**REAMENAGEMENT DE L'ENTREE DE VILLE 'HUNDERENVELD', ADAPTATION ET
RELOCALISATION DU TERMINUS DU BUS 20
RENOUVELLEMENT DES VOIES DE L'AVENUE DU ROI ALBERT
MISE AUX NORMES D'ACCESSIBILITE DES QUAIS DE TRANSPORTS PUBLICS**

DEMANDE DE PERMIS D'URBANISME

**Compléments à la demande de permis d'urbanisme suite
à l'ARI**

UD – DPU IN2431

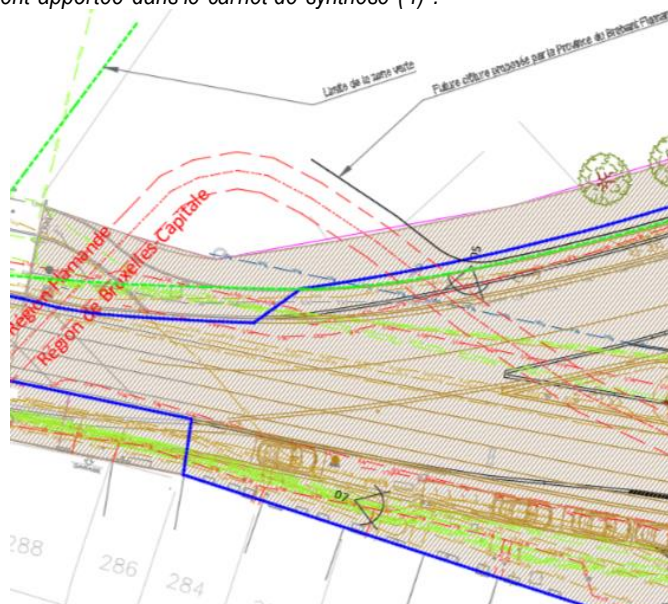
- a) **Ecrire en texte sur le plan IN2431_DPU version 04 « Région Flamande » et « Région de Bruxelles-Capitale », afin que l'on puisse clairement identifier les 2 régions dans le projet ;**

Les deux régions sont plus clairement identifiées dans le plan de projet 06 comme on peut le constater dans cet extrait :

Extrait du plan 06 : Situation projetée

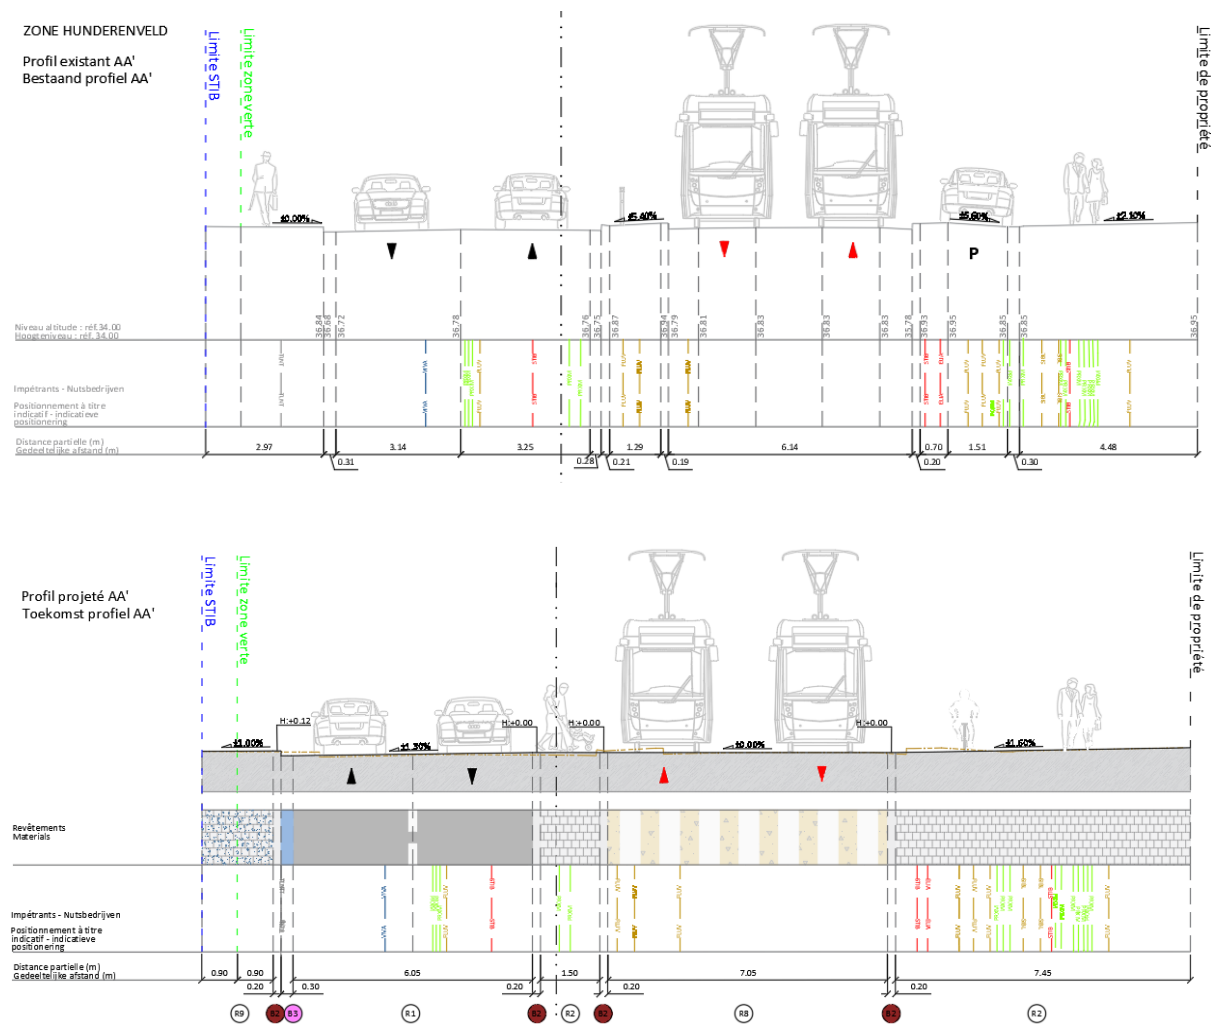
Il reste donc à déterminer si cette emprise est considérée comme excessive et évitable, ou si le gain de qualité de l'espace public justifie l'imperméabilisation d'une portion de la zone verte.

A ce stade, et étant donné le timing auquel nous sommes contraints d'avancer afin de respecter le délai de renouvellement de voies, nous proposons de modifier l'aménagement en partie Flamande.

La bordure sera posée comme initialement prévu. En revanche, le projet ne prévoira pas de piste cyclable afin d'empiéter un minimum sur la zone verte. Uniquement le trottoir sera garanti (env. 2m) et une bande de maximum 90cm récupérée sur l'emprise du projet flamand. Le trottoir sera prévu en matériaux perméables afin de ne pas déroger aux réglementations flamandes en zones vertes.

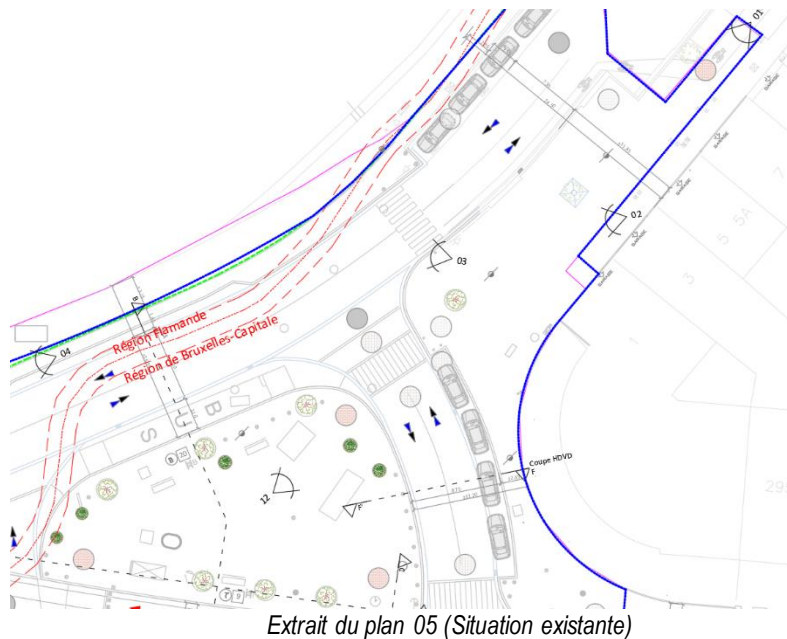
a) Fournir un plan permettant une lecture aisée des prises de vue (éviter de mettre une trame de fond)

Les points de prises de vue sont désormais indiqués sur le plan 05-Situation existante pour plus de clarté.

Coupes sanisette

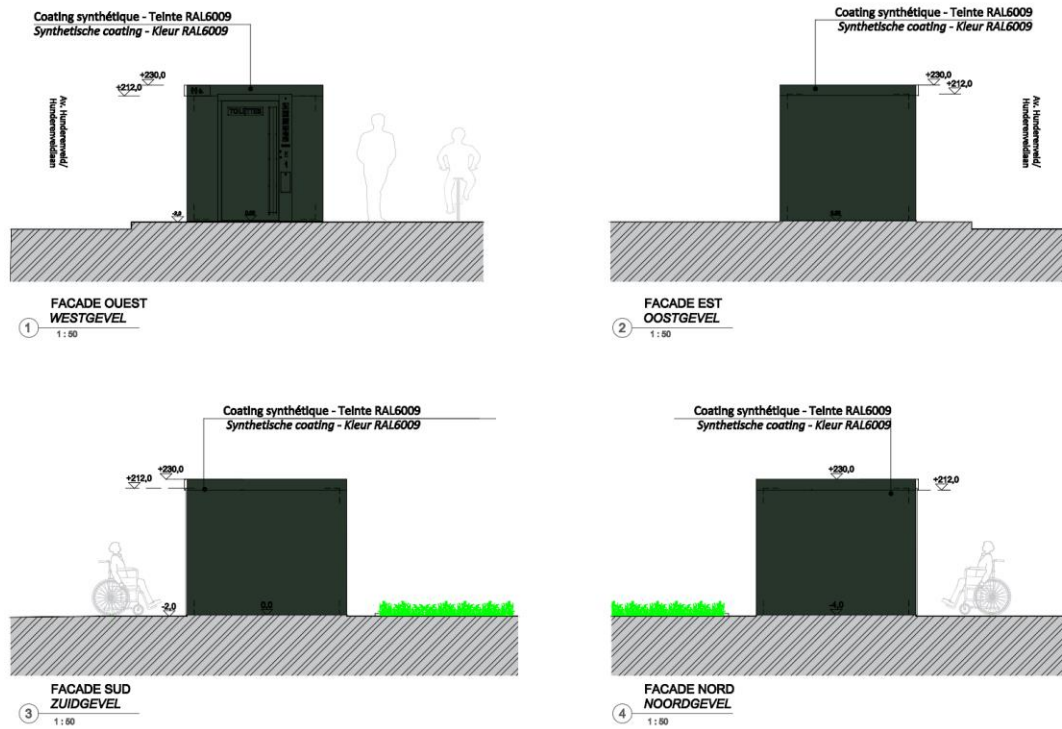
d) La sanisette prévue du côté du Parc Monnet (cf. : élévation, coupe, matériaux constitutifs/de finition et RAL des façades)

Les façades de la nouvelle sanisette seront revêtues d'une peinture anti-poussière de teinte RAL 6009 (vert foncé).

Coupe de principe – noue plantée

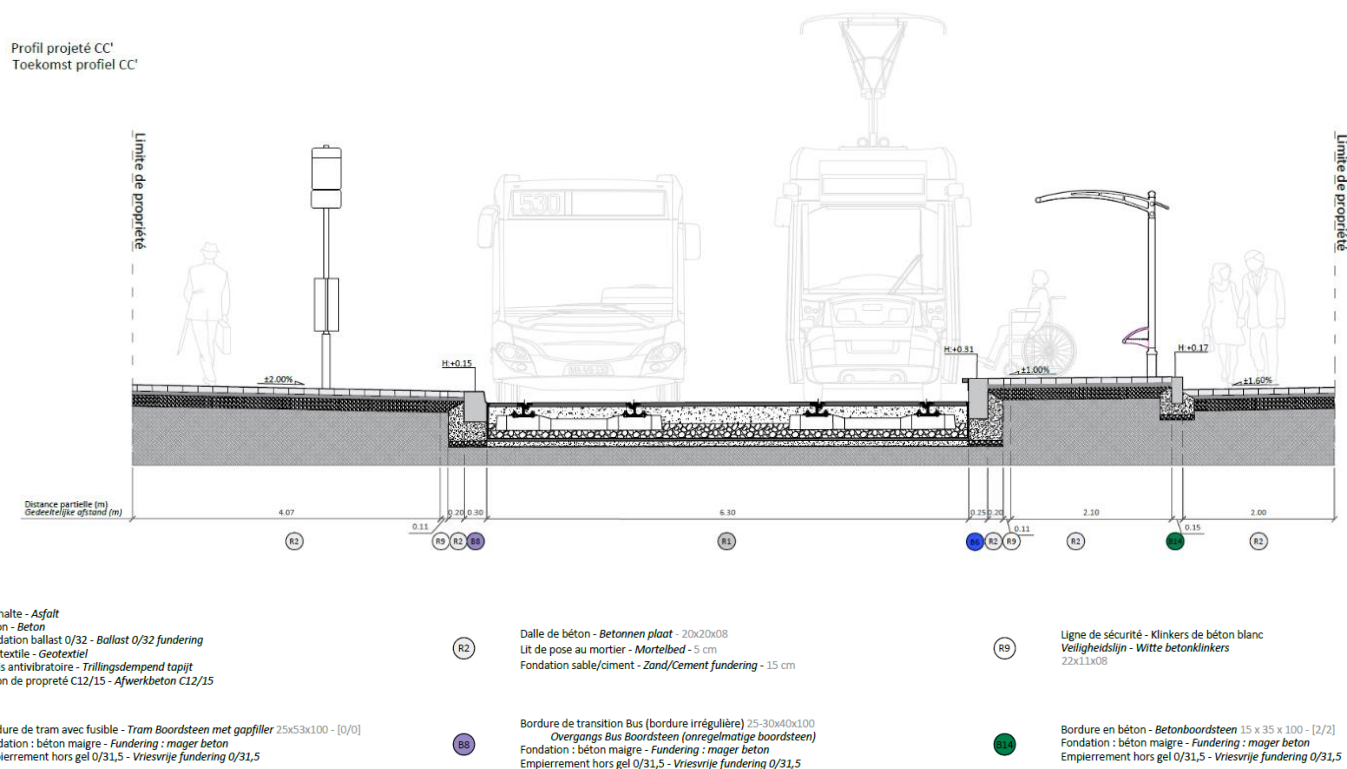
e) Une noue plantée avec arbres (détail de principe)

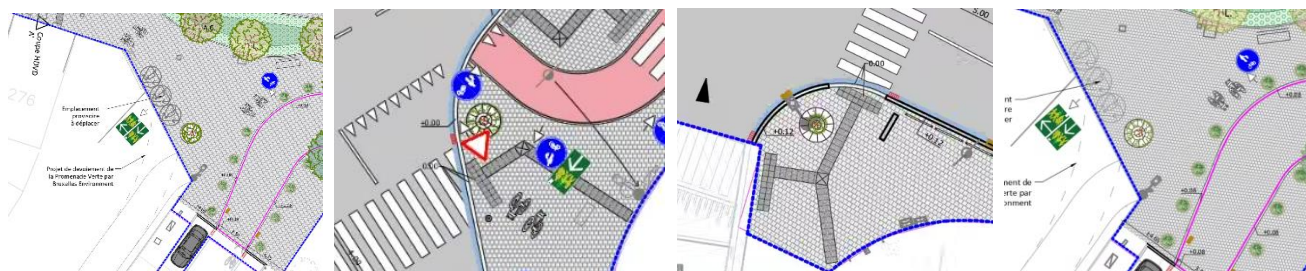
j) Mentionner le projet de Contrat Local de Mobilité « Berchem Ouest » dans le Rapport d'Incidences ;

Un Contrat Local de Mobilité est en cours de création actuellement entre la Commune de Berchem-Sainte-Agathe et la Région bruxelloise, avec la participation d'autres institutions bruxelloises, dont la STIB. Ce CLM étudie le périmètre de Berchem-Ouest afin d'identifier des mesures de circulation permettant de préserver les voiries locales du trafic de transit tout en maintenant une bonne accessibilité au trafic de destination. La place Hunderenveld, étant une porte d'entrée dans Berchem-Sainte-Agathe mais aussi dans la Région, fait partie du périmètre d'étude et reçoit une attention particulière. Plusieurs mesures sont à l'étude actuellement, et si aucune décision n'a encore été avalisée, une attention particulière est apportée à la compatibilité entre les futurs aménagements proposés ici et les mesures de mobilité.

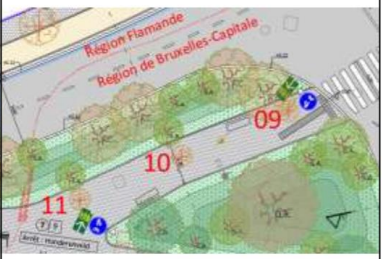
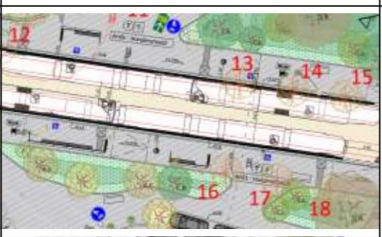
k) Fournir une analyse phytosanitaire des arbres prévus à l'abattage. Expliquer si des solutions ont été étudiées pour leur maintien.

IN2431-Hunderenveld - Zone Azur									
Photo	Plan	N° ref.	Essence	Diamètre	Etat phytosanitaire	Patrimoine	Motif d'abatage	Compensation	Commentaire
		8	Liquidambar styraciflua	> 12,7 cm - Soumis à DPU	Bon	Non	Incompatibilité avec l'aménagement proposé	Oui	Arbre à abattre afin de respecter les normes d'aménagement des quais et les exigences d'accessibilité PMR.
